KEURINGSVERSLAG VAN ELEKTRISCHE INSTALLATIES OP LAAGSPANNING EN OP ZEER LAGE SPANNING (BOEK 1 – KB 16/10/2025) – ALGEMENE DIRECTIE ENERGIE - HUISHOUDELIJKE INSTALLATIE

Basis van het onderzoek: Controlebezoek van een oude huishoudelijke elektrische installatie van een wooneenheid bij verkoop volgens boek 1: Deel 8 hoofdst. 8.4. afd. 8.4.2

Dossiernr: KEA2605227
Verslagnr: KV28571-BVK

Installatie
Huishoudelijke installatie
Keizerstraat 20,
3590 Diepenbeek

1. Eéndraads- en installatieschema

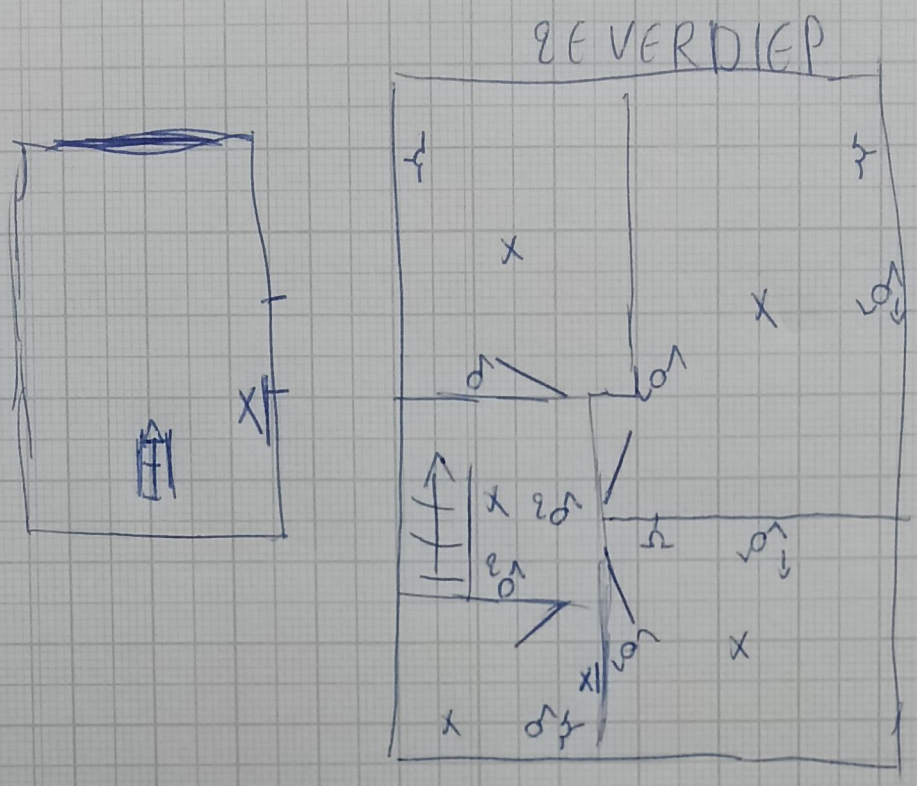
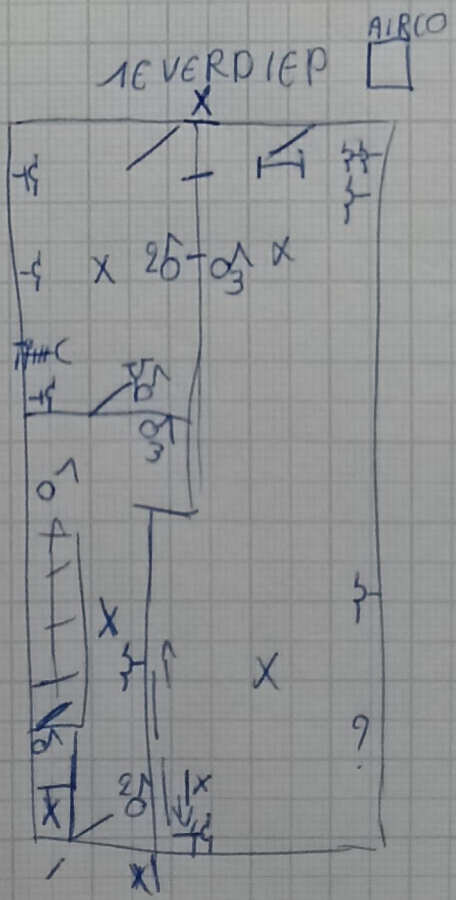
A001: Eendraadsschema's, of indien nodig meerdraadschema's, van de installatie zijn te voorzien. (3.1.2.1., 9.1.1, 9.1.2.)
A002: Situatieplannen van de installatie zijn te voorzien. (3.1.2.1)
B008: De/het schakel- en/of verdeelbord(en) is/zijn te voorzien van een achterwand en/of deur van klasse I of II.. (5.3.5.1.a)
B018: De smeltzekeringhouders of houders van automatische schakelaars dienen voorzien te worden van kalibreerelementen. (5.3.5.5.a)
B034: Het gebruik van contactdozen zonder kinderbeveiliging is niet toegestaan. (4.2.2.3/5.3.5.2)
B035: De voedingsspanning is niet op elk schakel- of verdeelbord vermeld. (3.1.3.3)
F001: Een verzegelbare algemene differentieelstroominrichting dient geplaatst te worden aan het begin van de installatie. (5.3.5.3)
F004: Onmiddellijk stroomafwaarts van de hoofd-differentieelstroombeschermingsinrichting, moet een afzonderlijke differentieelstroombeschermingsinrichting met een aanspreekstroom van ten hoogste 30 mA aangebracht worden voor de bescherming van installaties in badkamers en stortbadzalen, alsook van wasmachines, droogkasten en afwasmachines en gelijkaardige toestellen. (4.2.4.3.b/6.5.8.1.1)

F016: De contactdozen die geen aardcontact hebben moeten door een differentieel-stroombeschermingsinrichting van maximaal 30mA beschermd worden. (8.2.1.6)
G005: Het gebruik van elektrische machines of toestellen van de klasse 0 en 0I is verboden. (4.2.4.3.a)
G006: De eventuele massa's van elektrisch laagspanningsmaterieel van de klasse I (geleidend omhulsel en enkel basisisolatie) moeten verbonden zijn met de beschermingsgeleider van de elektrische voedingsleiding. (4.2.4.3)
H001: De niet-gebruikte leidingen te verwijderen of aan de uiteinden te isoleren. (4.2.2.1)
H005: De leiding(en) is (zijn) te bevestigen met aangepaste bevestigingsmiddelen. (5.2.2.1)
H014: Elektrische leidingen zijn niet ingevoerd, zodat een continue bescherming verzekerd is. (5.2.6.1)
I005: De schakelaars en de contactdozen die in de wanden ingebouwd zijn, moeten in aangepaste inwerkdozen of blokken geplaatst zijn. (5.3.5.4)

L007: De beschermingsinrichtingen tegen overstroom moeten een minimum onderbrekingsvermogen van 3000 A hebben. (5.3.5.5.e)

W001 - De nominale spanning dient duidelijk vermeld te worden op een oordeelkundig gekozen plaats.
W002 - Pictogram "levensgevaar" dient op degelijke wijze aangebracht te worden.
W021 - Verslag opgesteld in het kader van verkoop wegens ontbreken van een geldig keuringsverslag.
W022 - Het kan zijn dat er na het voorleggen van vereiste schema's er nog bijkomende inbreuken worden vastgesteld.
